# « CLINIQUE FLAMBOYANT EST » A BRAS PANON

RAPPORT GEISER N°EA206130 INDICE 2 - DATE DE RÉDACTION : 01/06/2021

## MÉMOIRE DE RÉPONSE DOSSIER DE DÉCLARATION AU TITRE DE LA LOI SUR L'EAU

Le présent mémoire de réponse est destiné à répondre aux remarques faites le service instructeur, dans son courrier **Réf : SEB/UPEI-269/ME/2021 n°524 du 28/07/2021**, dans le cadre de l'instruction du dossier de Déclaration au titre de la Loi sur l'Eau du projet **2021-38 « CLINIQUE FLAMBOYANT EST » sur la commune de BRAS PANON**.

**Figure 2 : Délimitation du bassin versant amont (BV C) intercepté par les aménagements et sens des écoulements**

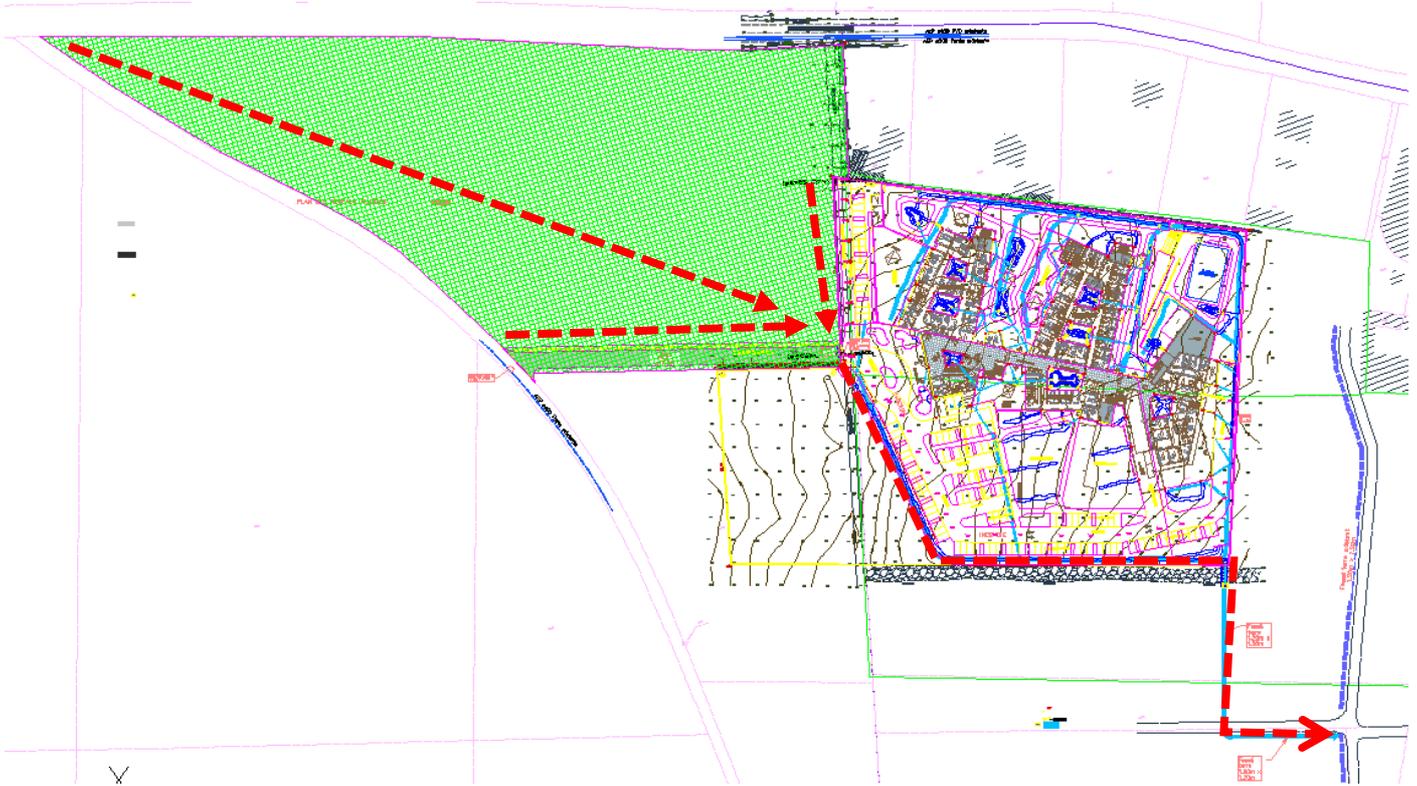
Concernant l'incohérence entre BV amont et BVC, ils ont été rendus cohérent entre eux, notamment par le fait que le profil transversal de la voie d'accès permettra désormais d'intercepter tout le bassin versant amont. La surface d'emprise de la voie (couche de roulement, bandes latérales enherbées et noue soit environ 1251 m<sup>2</sup> sera prise égale avec un coefficient de ruissèlement de 1,00).

PARAMÈTRES	BV amont = BVC
SURFACE (m <sup>2</sup> )	29091
LONGUEUR (m)	330
PENTE MOYENNE (m/m)	0,027

Figure 6 : Noue du bassin versant amont (BV C) intercepté par les aménagements et sens des écoulements

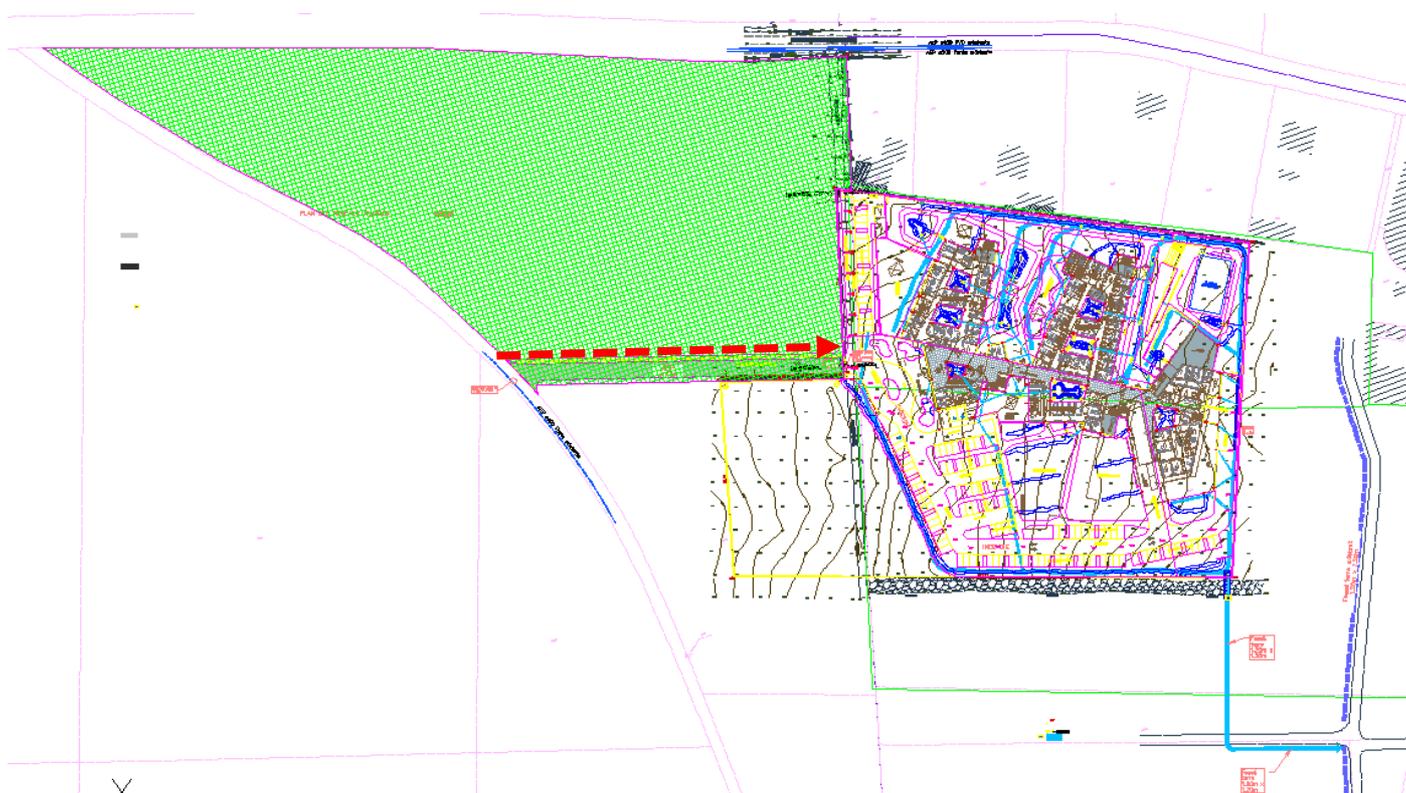
La noue placée à l'amont de la voirie générale d'accès présente une capacité hydraulique de 889 l/s.

Cette noue se rejette ensuite dans la buse annelée 600 mm, voir paragraphe 5/, ci-après.

Figure 8 : note de calcul du débit capable de la buse PVC récupérant les eaux de ruissellement de BV C

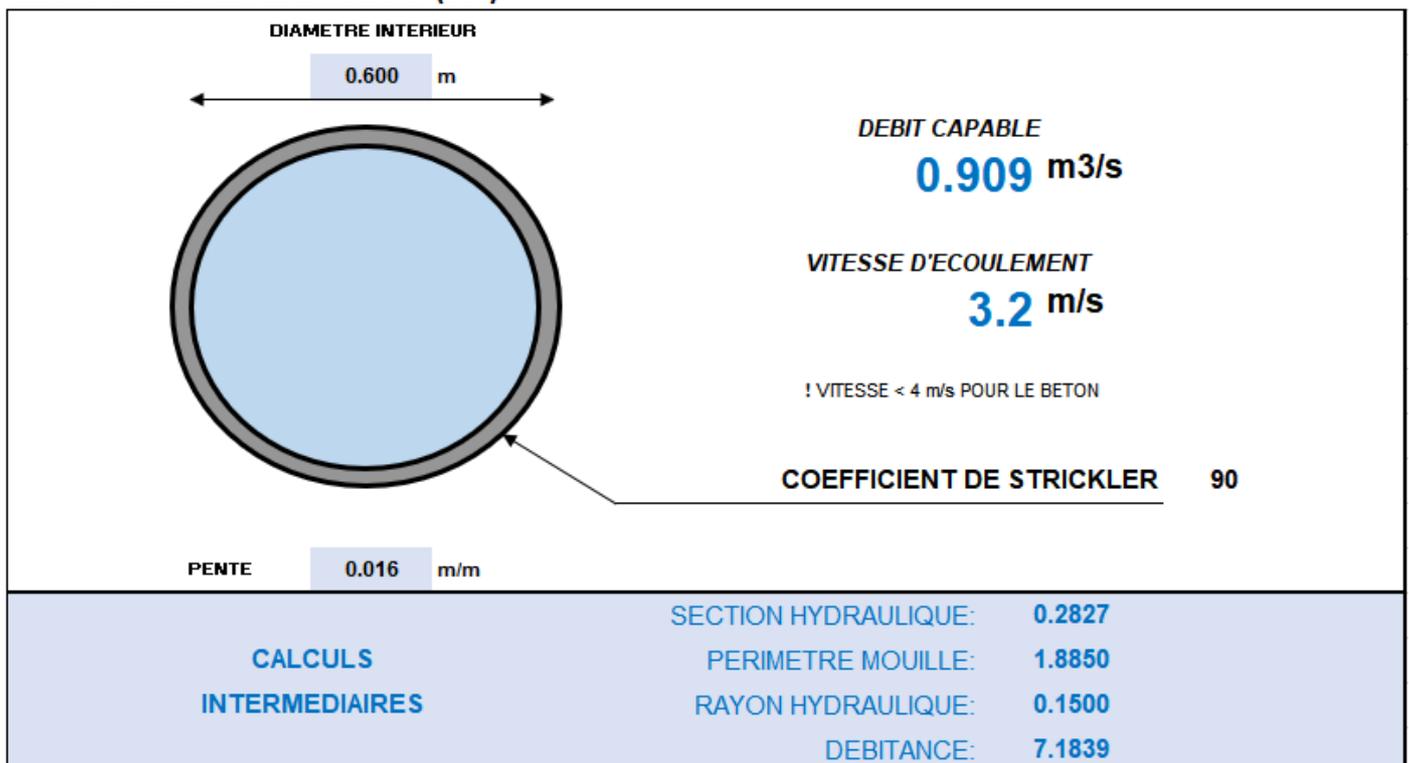
La buse annelée sous la voie d'accès permettant de relier BVC à la noue située entre BVA et BVD devra présenter les caractéristiques suivantes.

**La pente de la buse doit être réglée à 1,6 %.**

Le débit à reprendre de BVC est de 890 l/s pour un débit capable de la buse de 909 l/s.

Figure 9 : note de calcul du débit capable de la noue récupérant les eaux de ruissellement de BV A, BV C et BV D

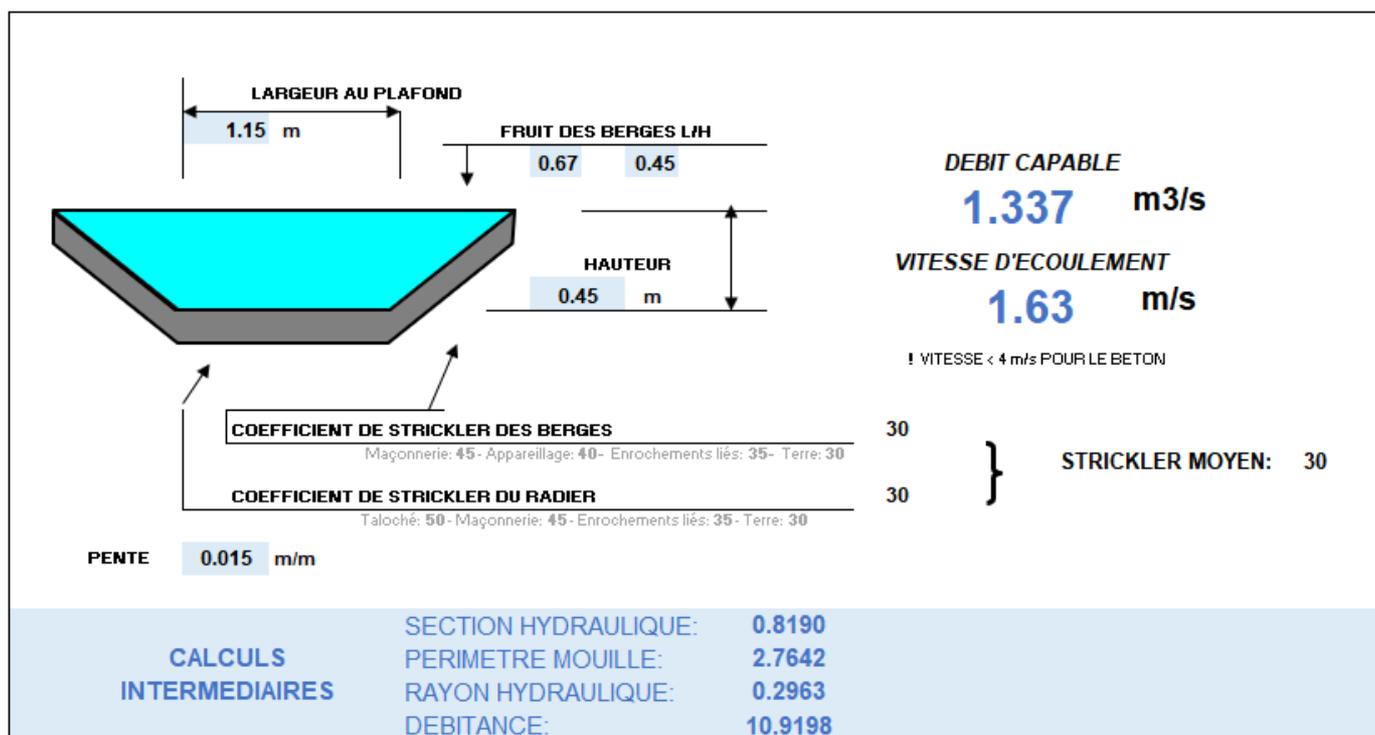
Concernant les débits générés par BVA, BVC et BVD, le débit indiqué initialement (1135 l/s) est issu d'un calcul d'un assemblage des bassins versants et **non de la somme des débits individuels des bassins versants**.

La fiche de calcul n'avait pas été portée à votre attention dans les annexes.

La noue en bordure Ouest et Sud présente une capacité capable de 1337 l/s , après ré-ajustement des dimensions (sans modification de la pente) permettant de collecter le débit du bassin versant constitué du BV A, BV C et BV D estimé à 1316 l/s pour une pluie de retour trentennale.

Le fruit de berges devra être réglé à 2V/3H (2 en vertical pour 3 en horizontal, soit 33°).  
 Pour un talus de 0,45 m de hauteur, sa largeur devra être de 0,67 m.

Cela entrainera la mise en œuvre d'une noue de 0,45 m de profondeur pour une largeur totale de 2,50 m minimum (largeur au plafond et largeur des talus).

Figure 10 : Longueur de la noue de BVA

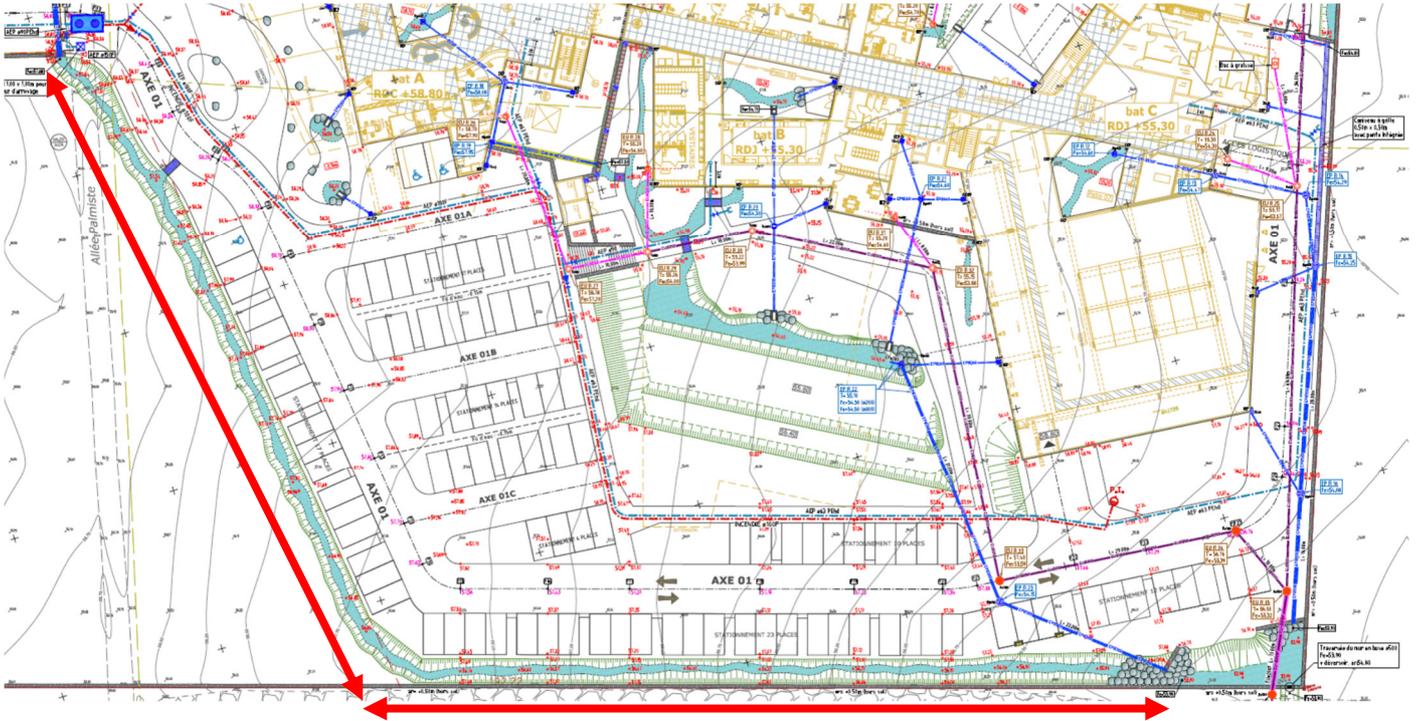
Les longueurs des noues sont déduites de leurs mesures dimensionnelles sur plan (le plan en annexe 5 5 de notre rapport EA20613 indice 2 est fourni à l'échelle).

**Toutefois, sur la base des plans DCE plus précis fournis en annexe , la totalité des volumes de rétention ont été recalculées, sur la base des surfaces et des profondeurs des noues.**

Figure 17 : Note de calcul du fossé existant

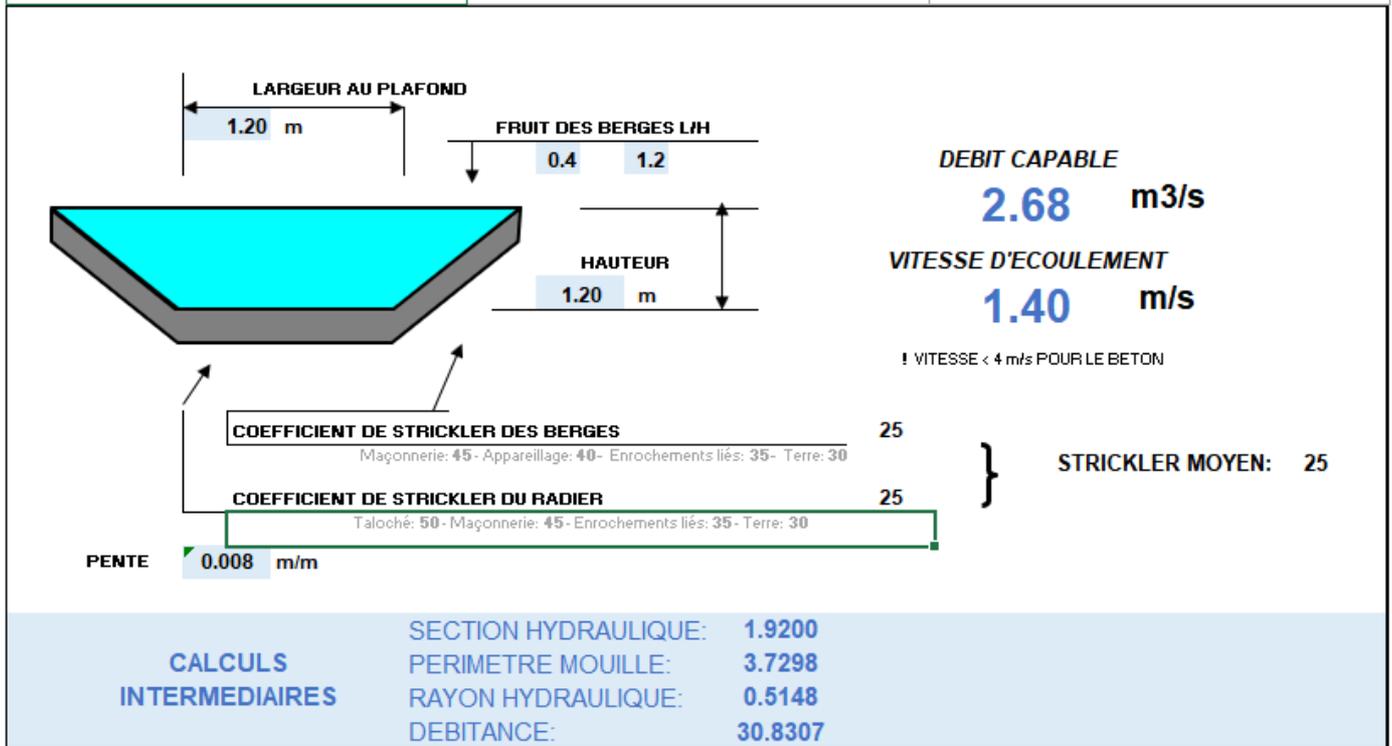
Suite à la réception d'éléments topographiques complémentaires, notamment nécessaires pour le raccordement du futur réseau d'eaux usées du projet, la capacité capable du fossé existante a été recalculée : la pente globale du canal initialement prise à 2,5% en fonction des éléments cartographiques IGN a été recalculé à 0,8% (environ 2,50 m de dénivelé entre le point haut et le point bas, sur 315 ml de longueur).

En tête de tronçon du canal, le débit avant aménagement et après aménagement sans régulation en période de retour trentennal est compatible avec la capacité du fossé.

- Débit  $Q_{30}$  avant aménagement, de 2293 l/s pour une capacité de 2680 l/s : conforme, pourcentage de remplissage de 85,6% ;
- Débit  $Q_{30}$  après aménagement, de 2524 l/s sans régulation pour une capacité de 2680 l/s : conforme, pourcentage de remplissage de 94,2%.

En sortie de tronçon du canal, le débit avant aménagement n'est pas compatible avec la capacité du fossé, le canal est sous-dimensionné pour le débit actuel et ce, avant réalisation du projet.

- Débit  $Q_{30}$  avant aménagement, de 3447 l/s pour une capacité de 2680 l/s : **non conforme, pourcentage de remplissage de 128,6%** ;

Mais avec réalisation du projet, et **avec prise en compte de la régulation, en sortie du projet (ajutage de 500 mm)**, en période de retour trentennal le débit sera compatible avec la capacité du fossé, en sortie de tronçon du canal.

- Débit  $Q_{30}$  après aménagement, de 348 l/s en sortie d'ajutage (diamètre 500 mm) plus 1657 l/s du bassin versant résiduel non aménagé, soit 2005 l/s pour une capacité de 2680 l/s : conforme, pourcentage de remplissage de 74,8%.

Figure 18 : Bassins versants alimentant le canal, après régulation de la partie aménagée (BV A , B, C et D) et avec le débit du bassin versant résiduel

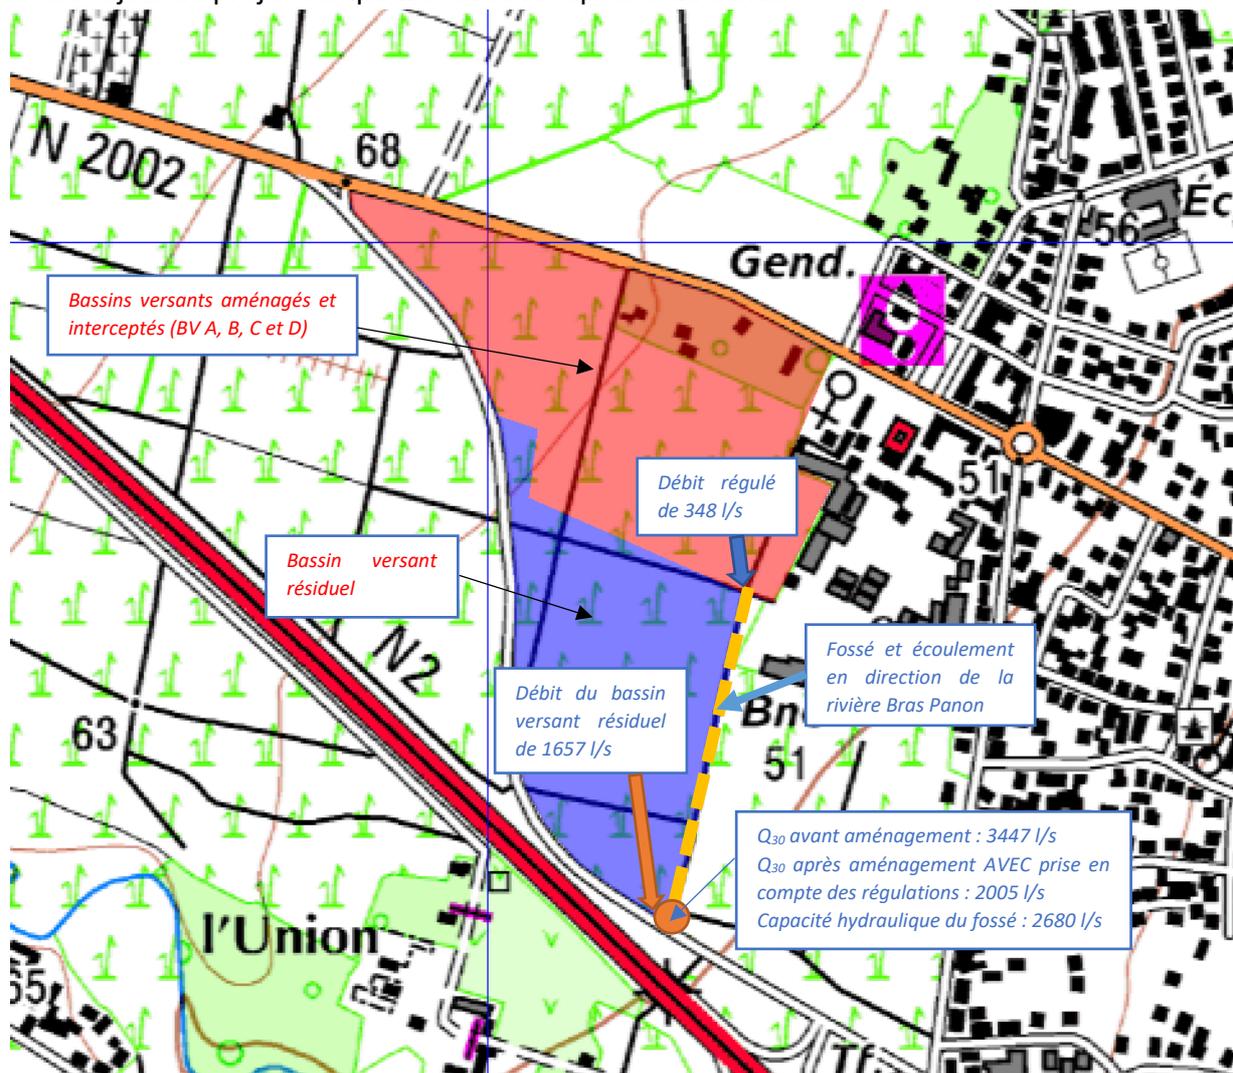
La mise en place de l'ensemble des systèmes de rétention au sein du projet et la régulation finale rendent les rejets du projet compatible avec la capacité du canal.

Par sécurité, le Maitre d’Ouvrage de la Clinique, propose le défrichage du fossé sur toute sa longueur, en s’assurant via des relevés que le gabarit hydraulique est bien respecté tout le long du parcours.

Figure 19 : Régularisation des réseaux récepteurs

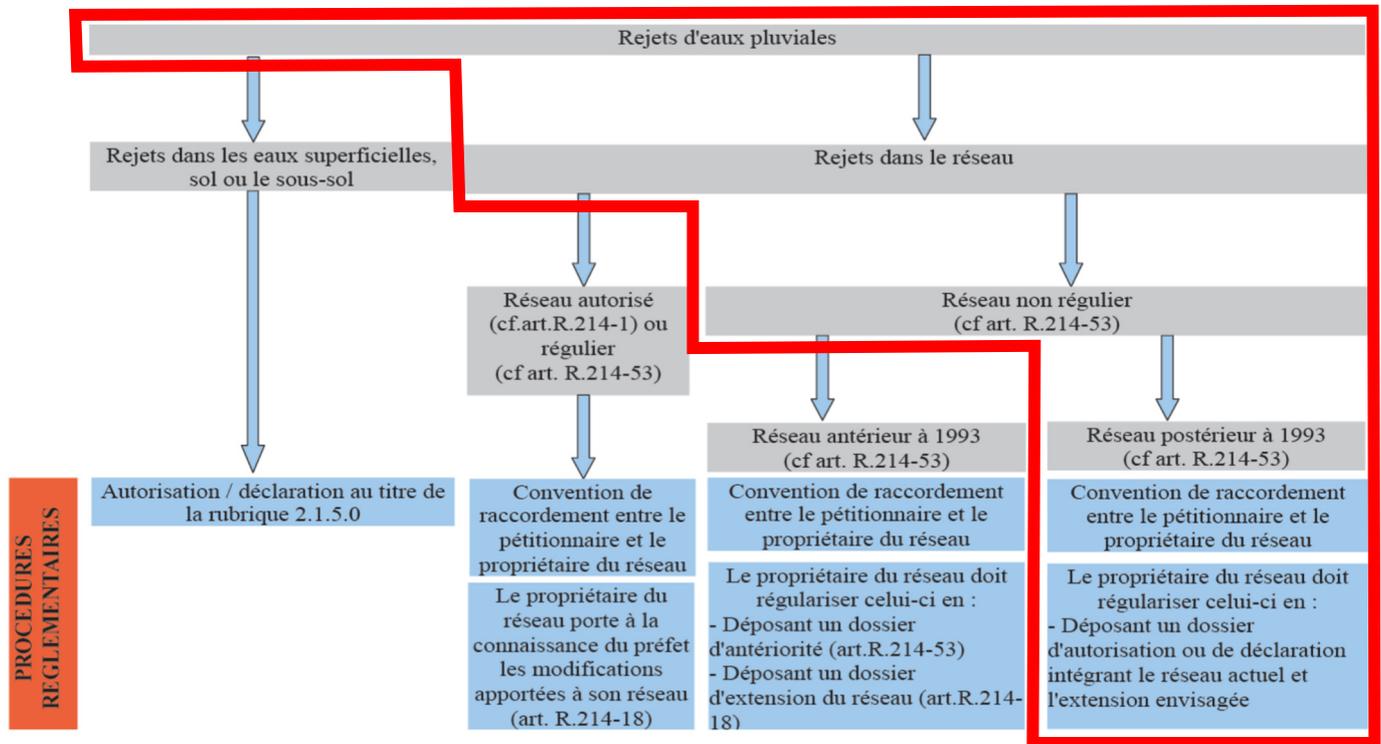
Conformément au Guide de Modalités de gestion des eaux pluviales, le réseau récepteur devra faire l'objet d'une régularisation administrative de la part de son propriétaire et gestionnaire, la commune de Bras Panon.

L'accord écrit du propriétaire est présenté en annexe 4.
